Mölnlycke företagspark, etapp 3

PM - Utlåtande av utförda undersökningar geoteknik och berg

Figur 2. De geotekniska undersökningarna som är gjorda är utförda inom de delar av detaljplaneområdet som består av lera eller torv.

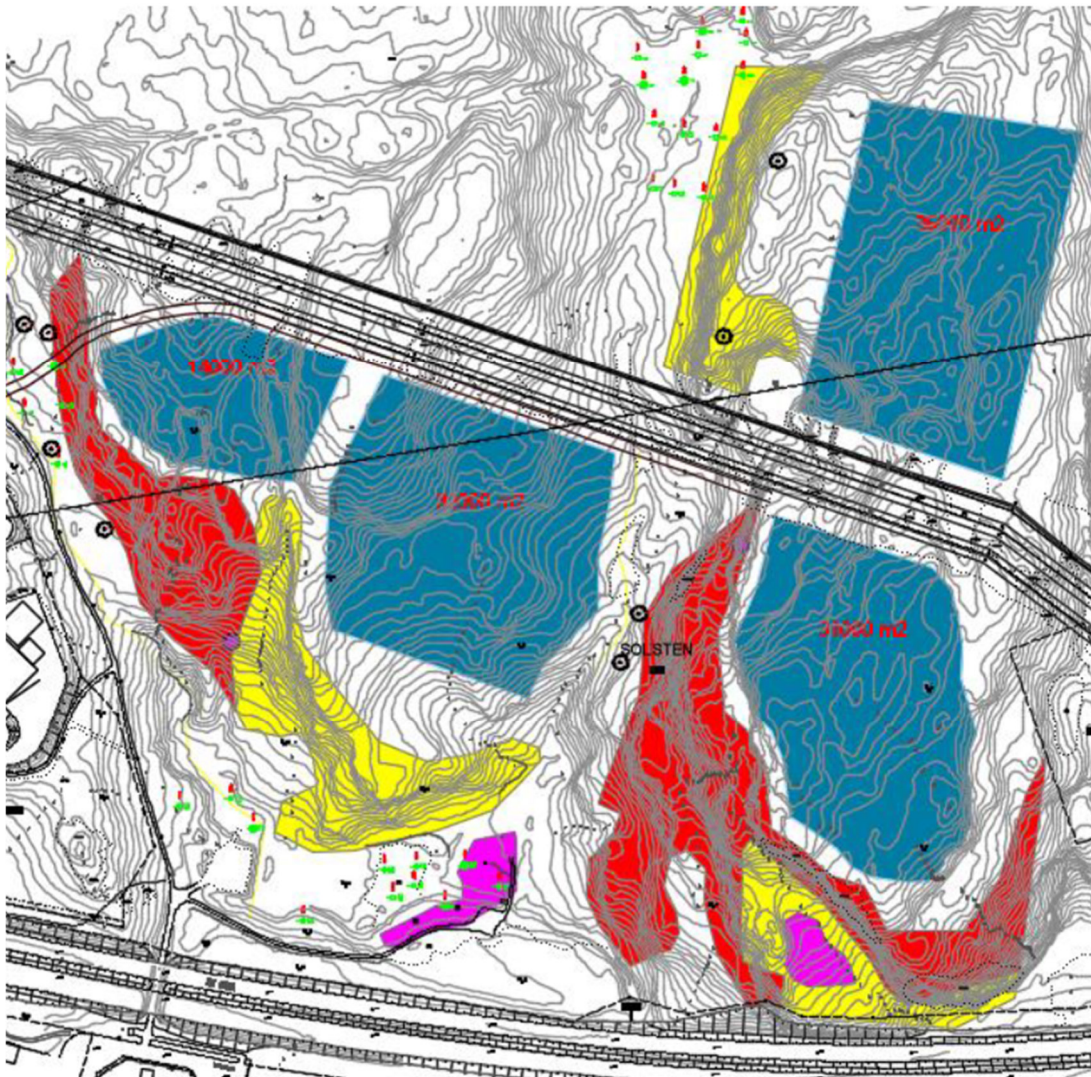
På uppdrag av Härryda kommun genomförde ÅF Infrastructure AB en geoteknisk och bergteknisk utredning för detaljplan för Solsten 1:19, Mölnlycke företagspark etapp 3. I undersökning fastslås att jorden inom fastmarkområdena där bebyggelse planeras bedöms bestå av ett tunt jordtäckte på berg. Byggnader bedöms kunna grundläggas på berg där urgrävning ska ske av svackor där organisk jord förekommer. De geotekniska borrhälsborrpunkter som är utförda för att bedöma grundförhållandena är utförda inom de områden där marken består av lera eller torv, dessa områden ligger utanför de områden som föreslås exploateras. Inom planområdet finns

risk för blockutfall och ytliga ras förekommer främst på grund av höjden på branterna i bergspartierna. Utförd radonundersökning visar att området huvudsakligen klassas som lågradonmark.

Vår bedömning är att inga ytterligare geotekniska borrhningar/undersökningar krävs för det fortsatta detaljplanearbetet. De områden som ska exploateras är lokaliserade till områden bestående av berg i dagen eller ett tunt jordtäckte på berg. Detta kan bekräftas i SGU jordartskarta och genom okulär besiktning. Inga geotekniska undersökningar är genomförda i de lägen som föreslås bebyggas, men då dessa områden består av berg så är detta inte nödvändigt. I samband med projektering av den planerade bebyggelsen bör kompletterande geotekniska undersökningar utföras i lägen för blivande byggnader för att i detalj bedöma slutligt grundläggningssätt. De områden där det bedömts finnas risk för blockutfall ligger utanför de områden som ska exploateras. En av mätpunkterna för radon ligger inom de tänka exploateringsområdet och ger ett värde på låg- till normalradonområde.
